Informe Consolidado de Solicitud de Aclaraciones, Rectificaciones y/o Ampliaciones Complementario a la Declaración de Impacto Ambiental del Proyecto "Ampliación de la PTAS Paine".

Nombre del Titular : Aguas Andinas S.A.
Nombre del Representante Legal : Cristian Bernardo Schwerter Loyola.
Dirección : Presidente Balmaceda 1398.

El presente Informe Consolidado de Solicitud de Aclaraciones, Rectificaciones o Ampliaciones Complementario a la Declaración de Impacto Ambiental del proyecto "Ampliación de la PTAS Paine", contiene las observaciones generadas en virtud de la revisión de la Adenda.

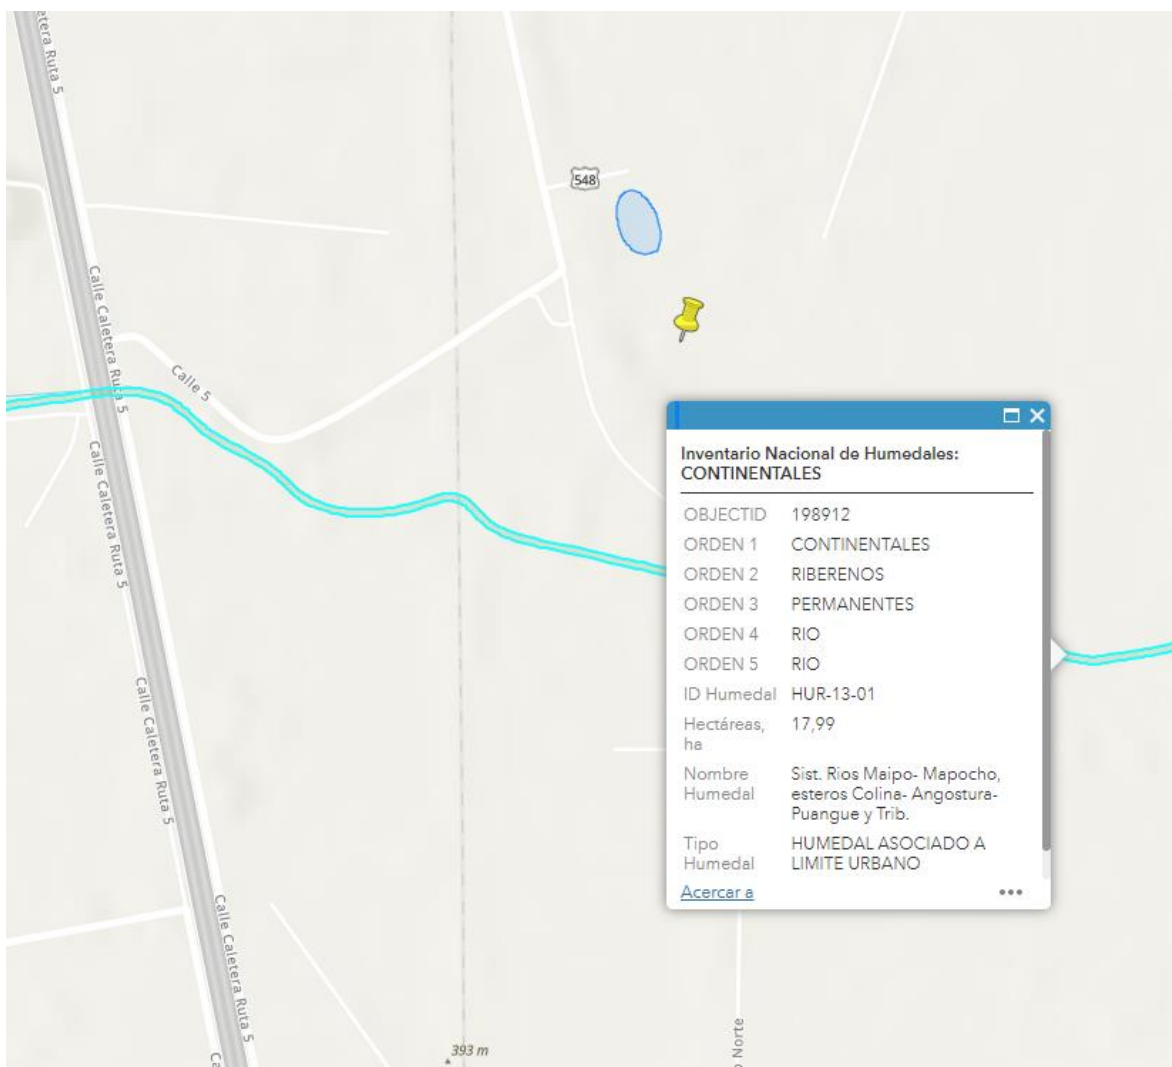
Ahora bien, haciendo una revisión del Inventario Nacional de Humedales, establecidos por el Ministerio del Medio Ambiente, se puede constatar que el Proyecto se encuentra próximo al humedal “Sist. Rios Maipo - Mapocho, esteros Colina – Angostura - Puangue y Trib.”, el cual según los registros del Ministerio del Medio Ambiente es un Humedal Asociado a Límite Urbano (ver imagen más abajo en donde el punto demarcado indica el lugar en que se producirá la descarga del Proyecto).

En virtud de lo anterior, se solicita al Titular analizar y considerar si al Proyecto le aplica la tipología s) del artículo 3 de la Ley 19.300, así como se solicita realizar los respectivos análisis de impactos asociados.
